三亚海棠湾HT09-13-03地块（保利仁境）商品住宅项目 一期建筑设计方案优化调整前后对比

三亚海棠湾HT09-13-03地块(保利仁境)商品住宅项目一期方案优化调整内容

- 1、总图10#楼优化调整;
- 2、住宅楼局部立面造型优化调整;
- 3、住宅楼局部架空层范围优化调整;
- 4、住宅楼局部架空层出挑造型优化调整;
- 5、住宅楼局部平面优化调整;
- 6、商业局部平面优化调整;
- 7、配套局部平面优化调整;
- 8、次入口造型优化调整;
- 9、配电房造型优化调整;
- 10、地下室局部平面优化调整;

8#住宅楼二层平面对比

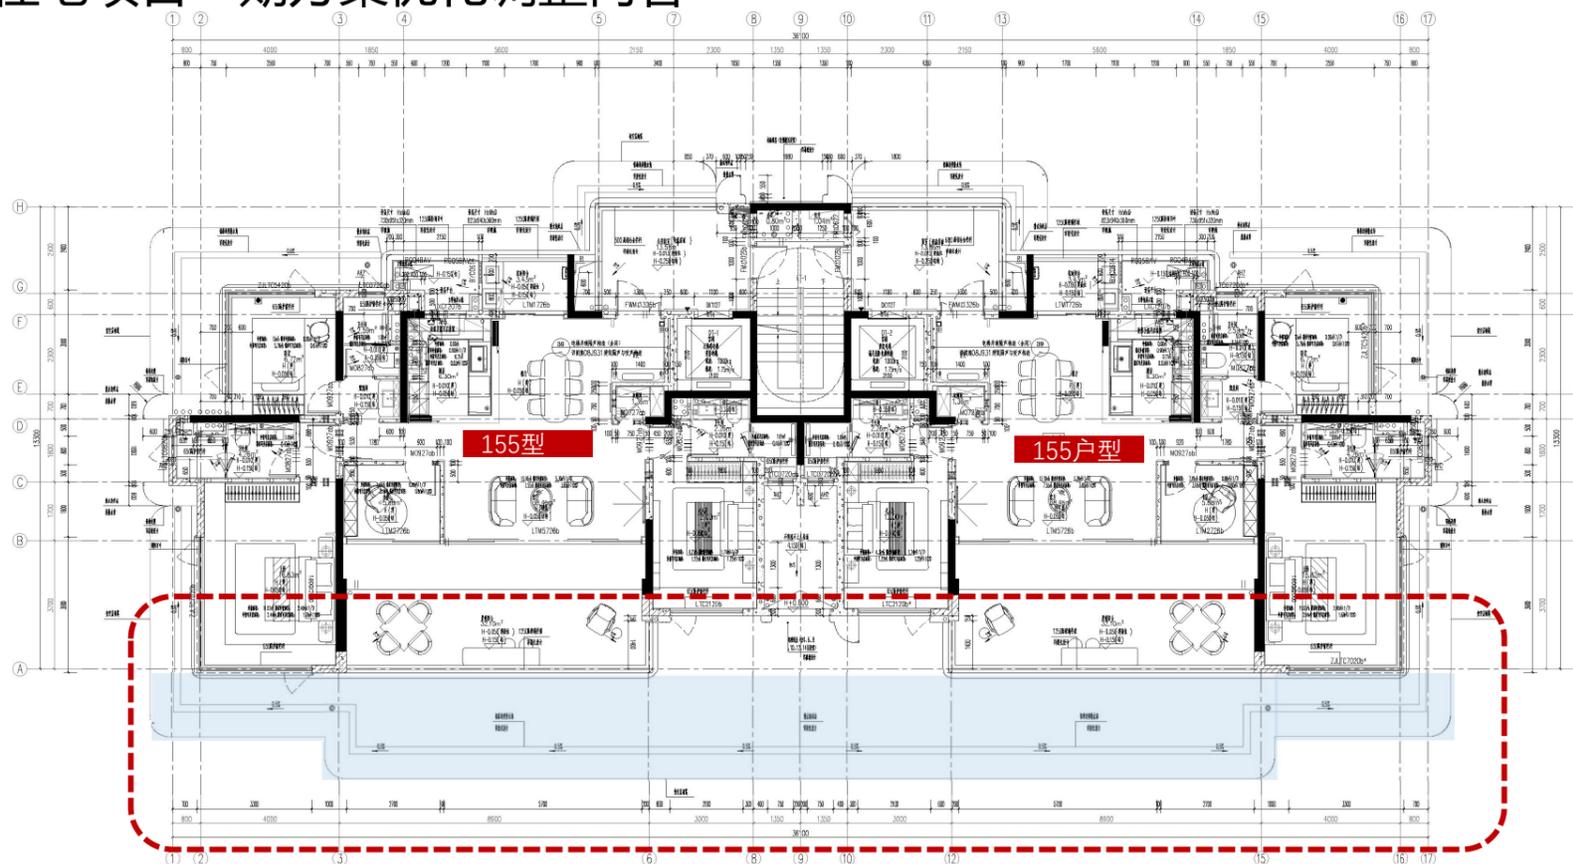
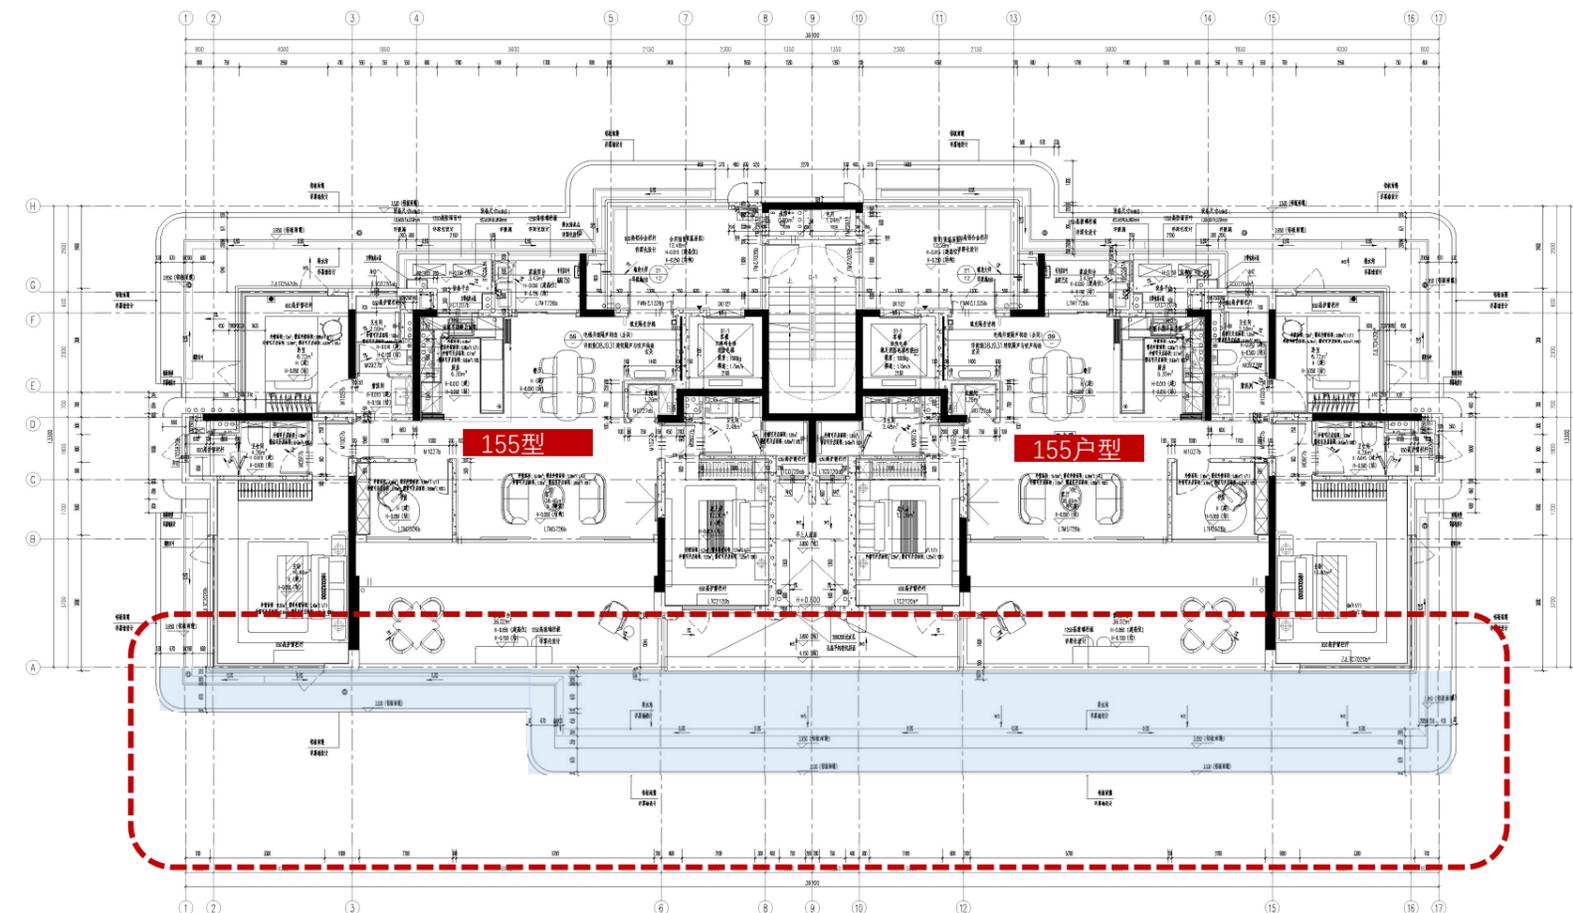
1:南侧架空层出挑造型调整

7#住宅楼立面优化调整说明(8#9#住宅楼参)

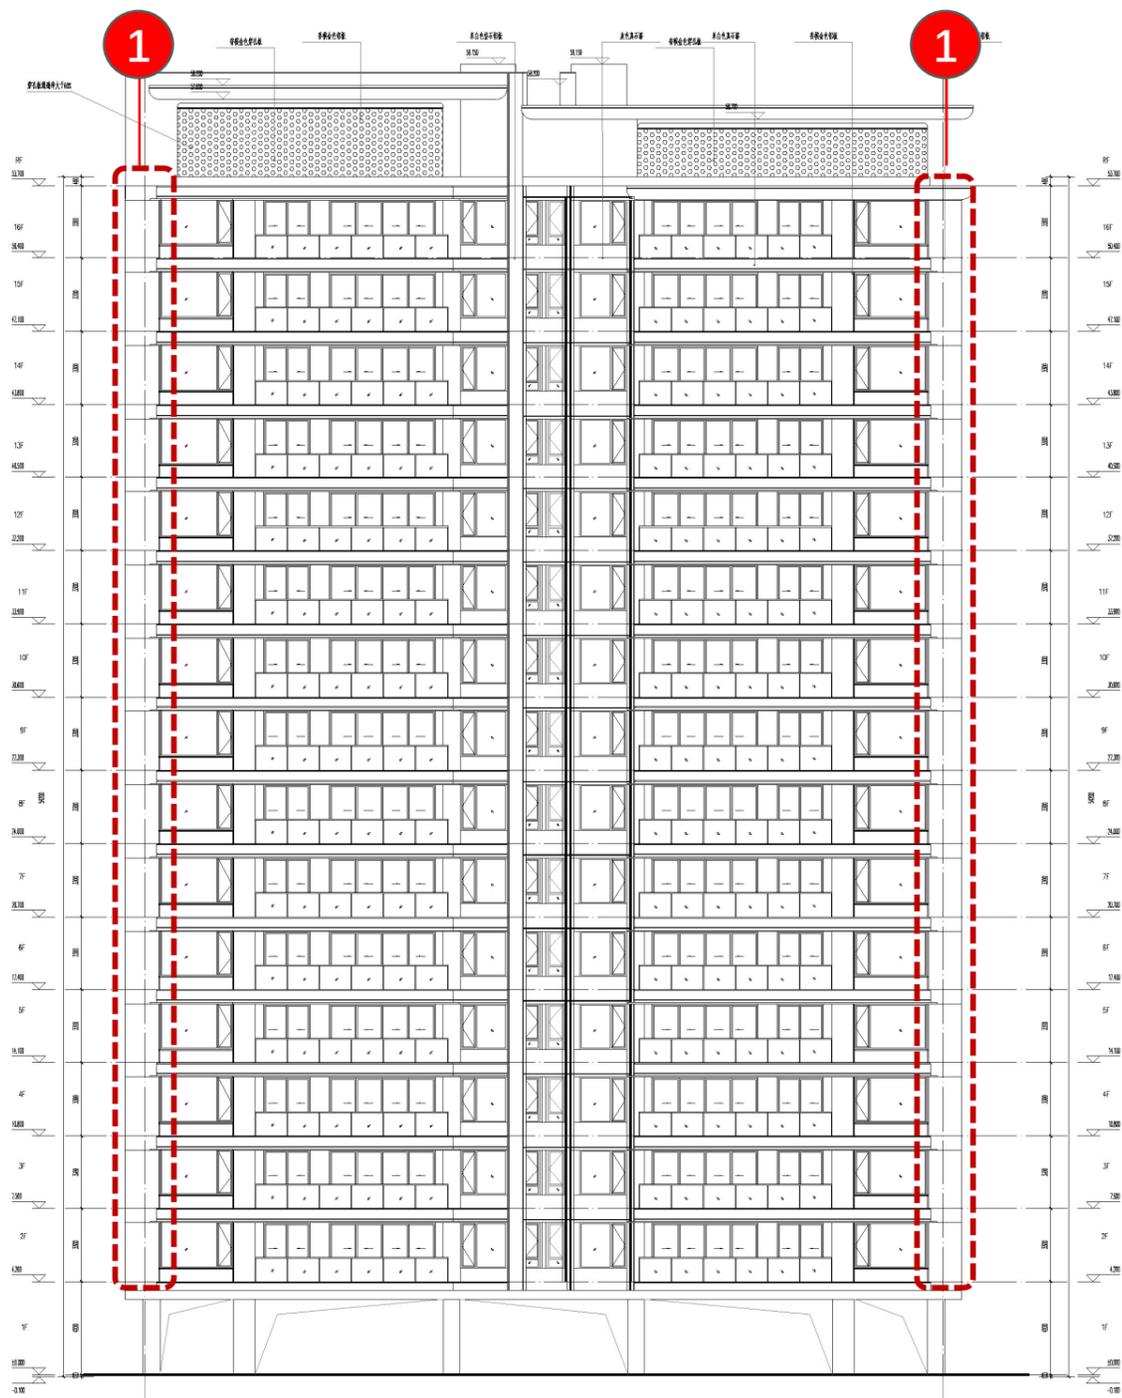
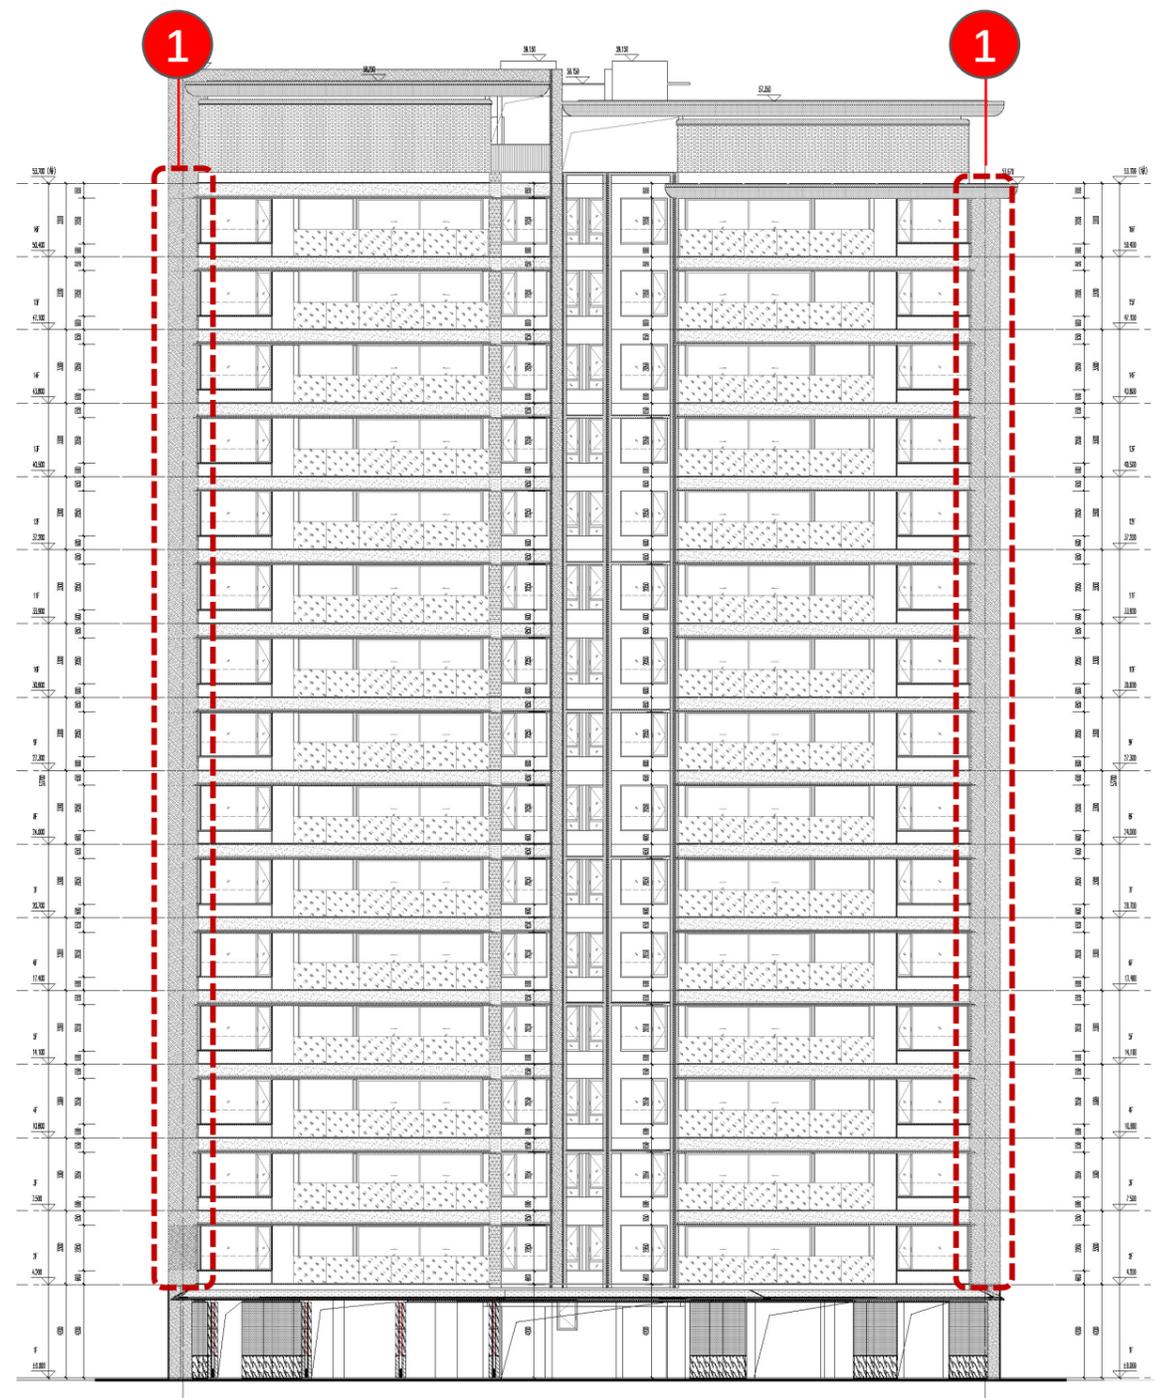
因为方案优化升级及完善建筑使用功能
1:竖向大线脚尺度缩小, 与建筑形体更加协调

10#住宅楼首层平面对比

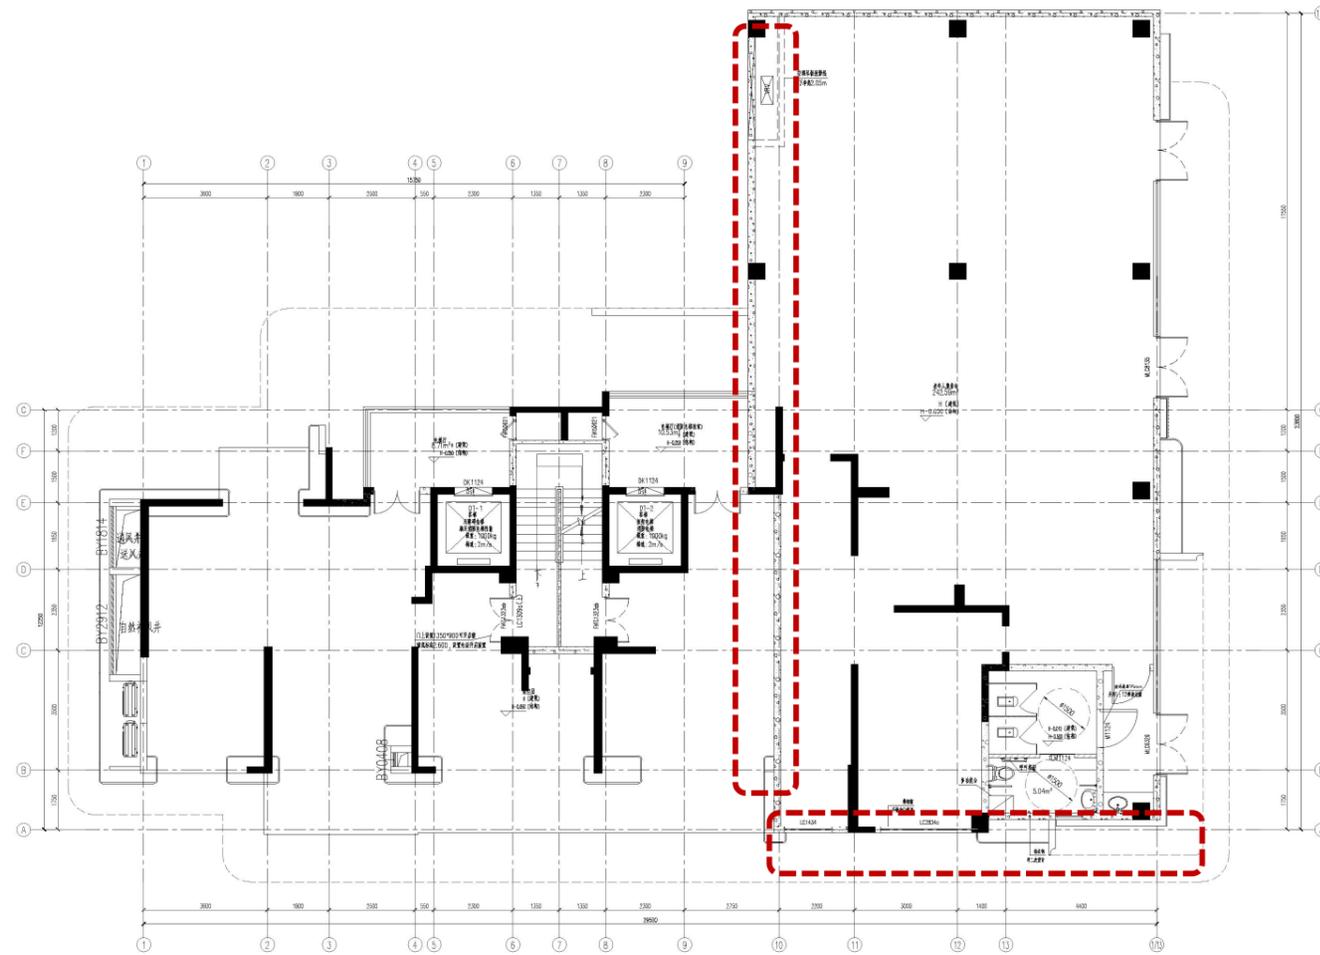
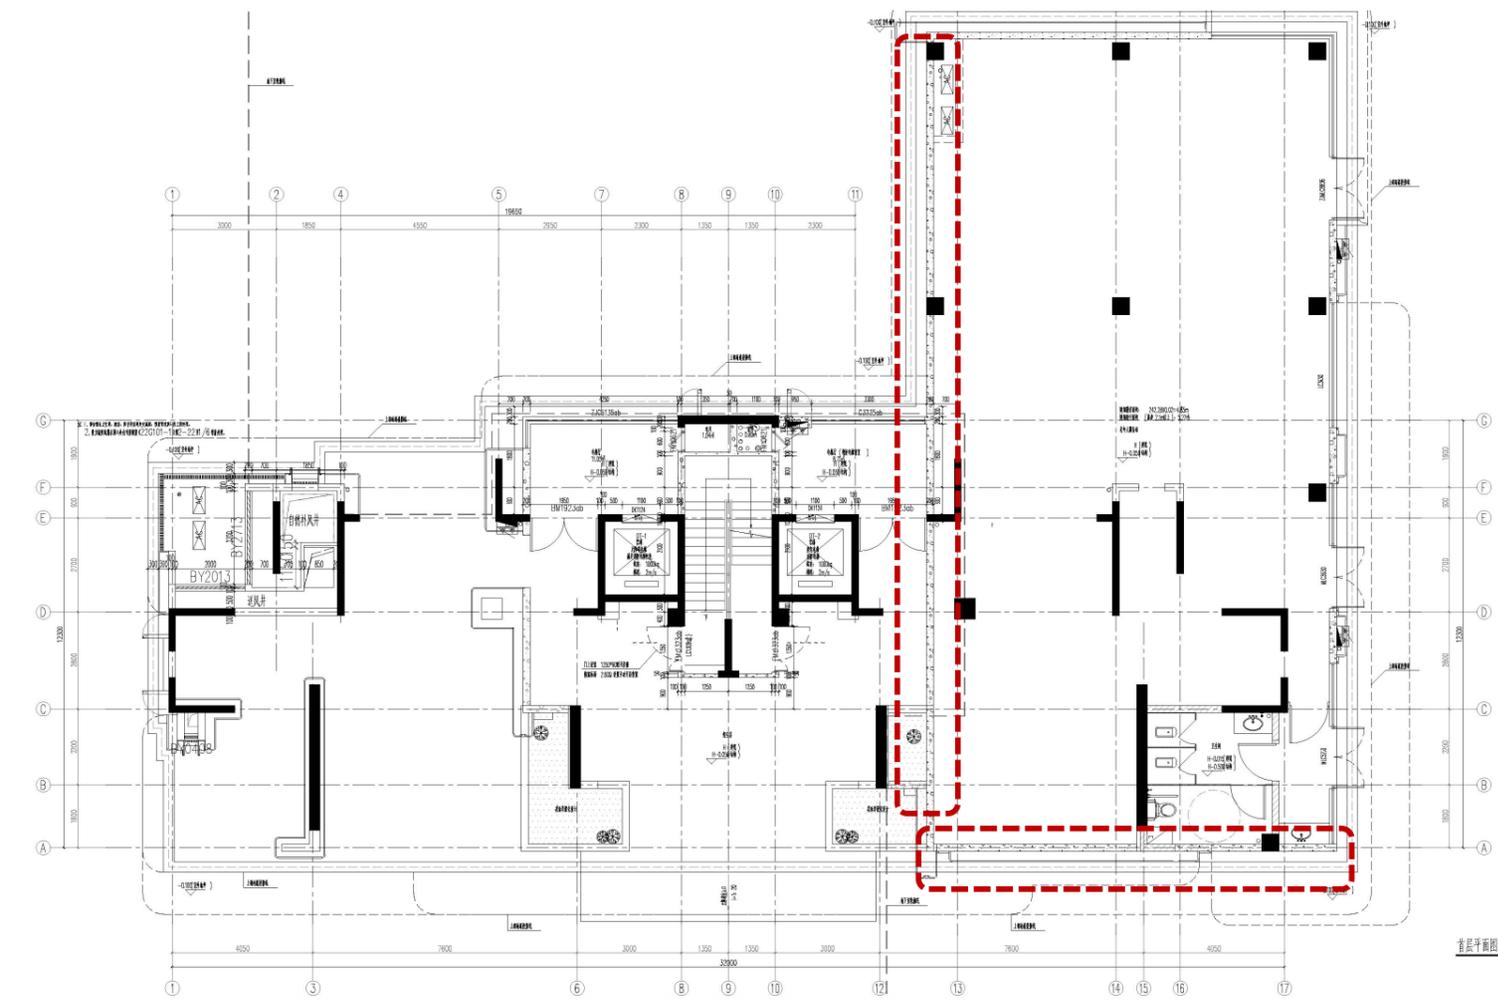
- 1: 10#住宅楼型由137+137户型调整为105+115户型
- 2: 首层架空层轮廓调整
- 3: 老年人服务站轮廓调整, 计容面积由278.18 m²调整为278.27m²,增加了0.09m²

10#住宅楼二层平面对比

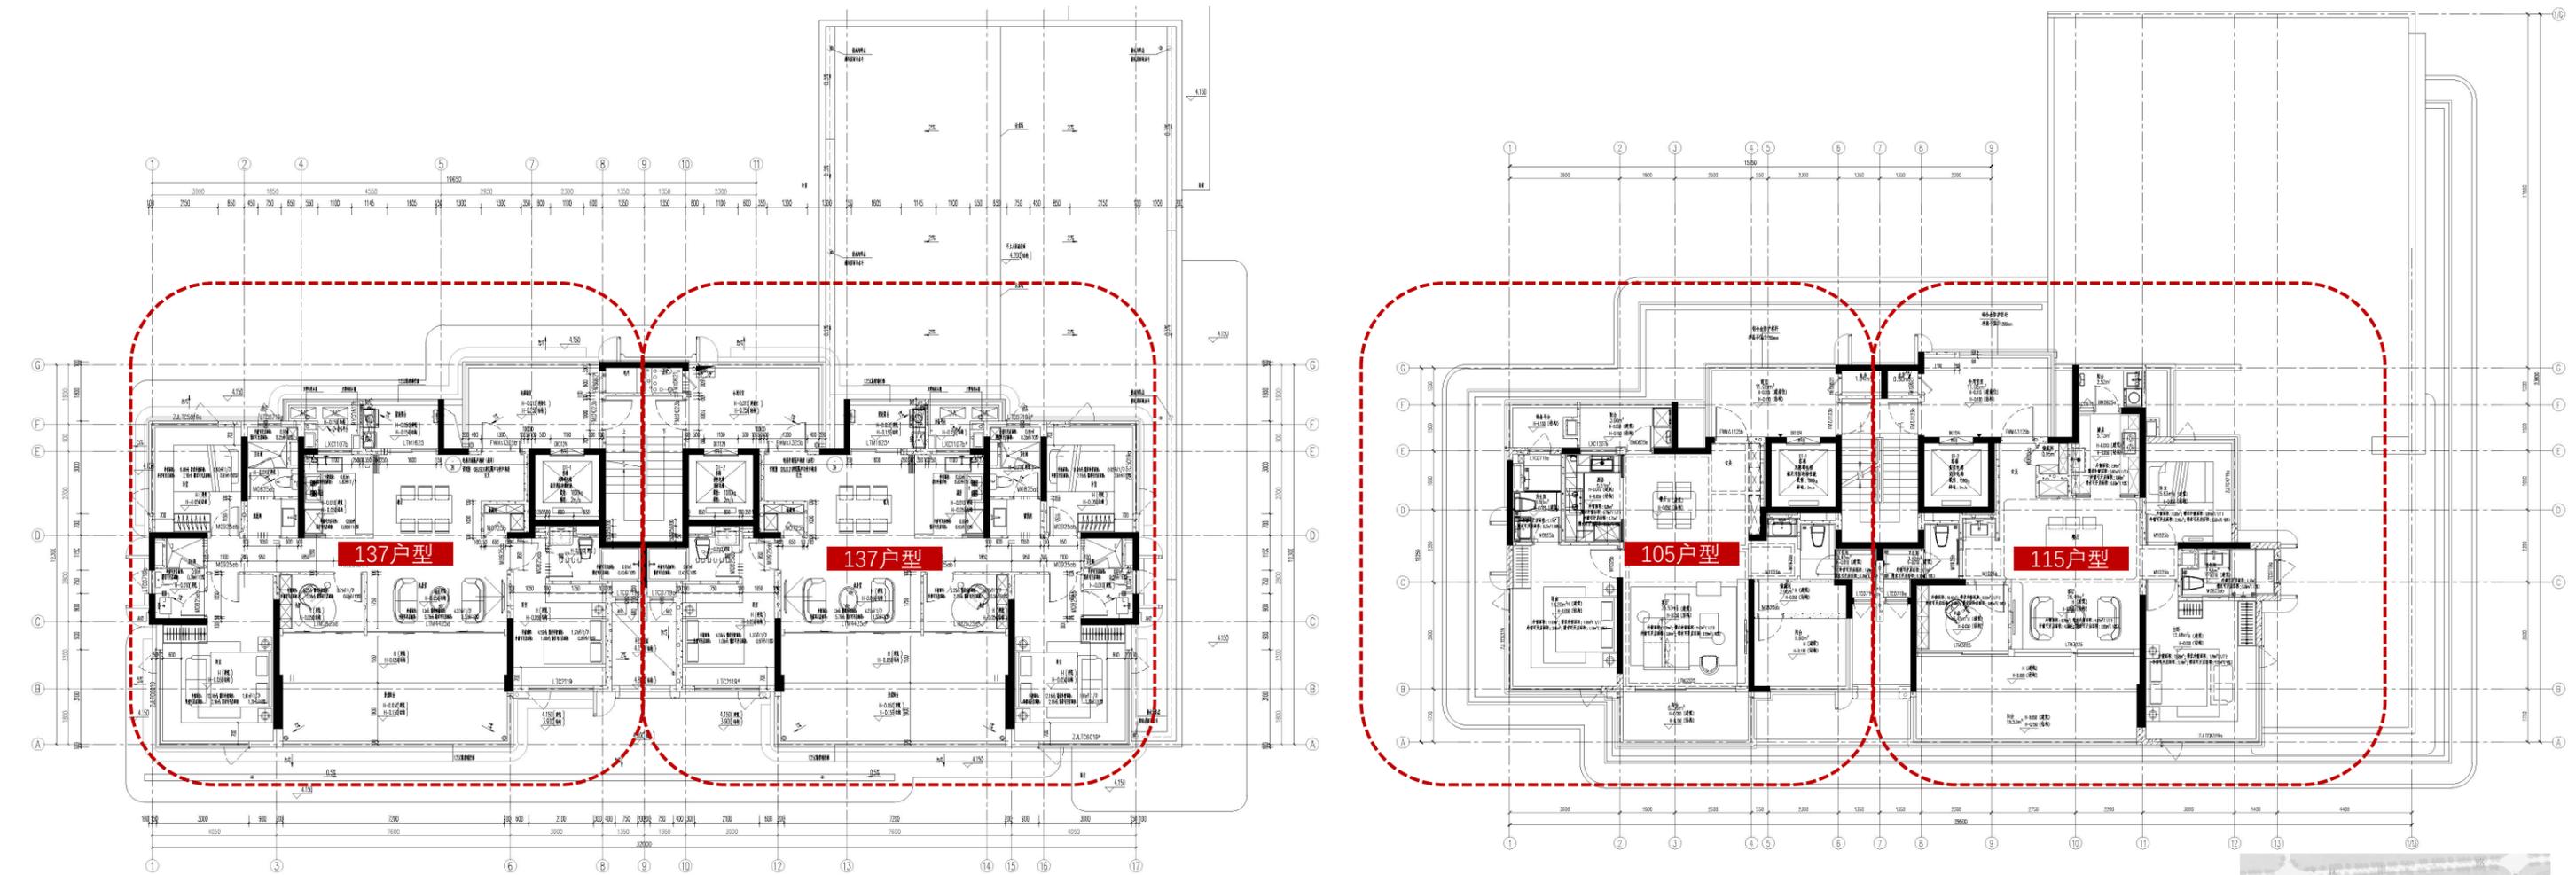
1:10#住宅楼型由137+137户型调整为105+115户型
